ZP.272.2.2022

Dotyczy: postępowania o udzielenie zamówienia publicznego na **budowę boiska wielofunkcyjnego z funkcją lodowiska sezonowego wraz z konieczną infrastrukturą przy Zespole Szkół nr 2 w Rypinie**

PYTANIA WYKONAWCÓW, ZMIANA I WYJAŚNIENIE TREŚCI SWZ NR 4

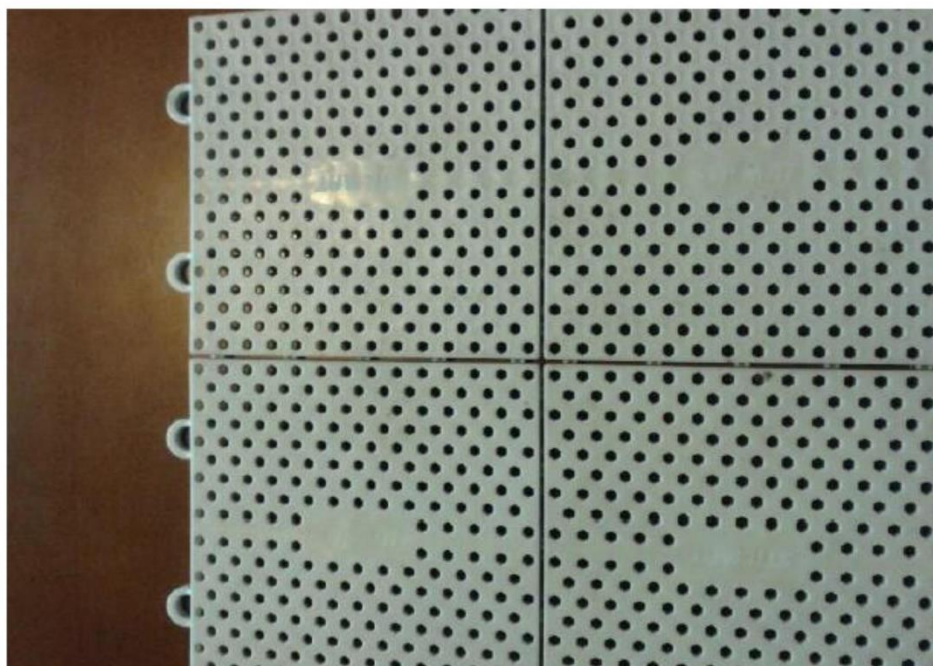
Przykład płyty modularnej polipropylenowej z otworami punktowymi:

Zamawiający nie dopuszcza do realizacji inwestycji powierzchni płyty nawierzchni modularnej polipropylenowej ażurowej.”

Powyższe zapisy i zdjęcie wskazują jednoznacznie na jeden wzór otworów w płytach polipropylenowych. Pragnę zaznaczyć, iż różni producenci mają różne wzory ażuru lub inaczej mówiąc różne kształty i rozmieszczenie otworów na płytach. Zapisy i zdjęcie powyżej wskazują na konkretny wzór, a co za tym idzie na konkretny produkt co znacząco ogranicza konkurencję.

W związku z powyższym, prosimy o dopuszczenie nawierzchni polipropylenowej o powierzchni i układzie otworów jak na zdjęciu poniżej.

Pragniemy dodać, iż kształt i układ otworów w powierzchni płyt modułowych nie ma absolutnie żadnego znaczenia dla jej właściwości użytkowych czy parametrów sportowych. Ma natomiast znaczenie dla wodoprzepuszczalności nawierzchni. Nawierzchnia ze zdjęcia z SWZ ma mniej mniejszych otworów niż proponowana przez nas, zatem jej wodoprzepuszczalność będzie mniejsza. Mając na uwadze iż boisko jest na zewnątrz, wodoprzepuszczalność powinna być jak najwyższa. Wnosimy zatem o dopuszczenie produktu jak na zdjęciu powyżej, który posiada wszystkie inne cechy zgodne z wymaganiami zamawiającego, więc może zostać uznany za produkt równoważny.

Ad.II. Po analizie zgłoszonych uwag dotyczących rodzaju otworowania płyt modułowych nawierzchni polipropylenowej boiska zamawiający oświadcza, że dopuszcza inny rodzaj otworowania płyt niż podany jako przykładowy w dokumentacji projektowej. Jednocześnie Zamawiający pragnie zwrócić uwagę, że zastosowane materiały nie mogą posiadać gorszych parametrów technicznych i użytkowych od materiałów opisanych w dokumentacji projektowej. Każda zmiana wbudowywanego materiału względem dokumentacji projektowej na etapie realizacji obiektu będzie wymagała zgody Zamawiającego.
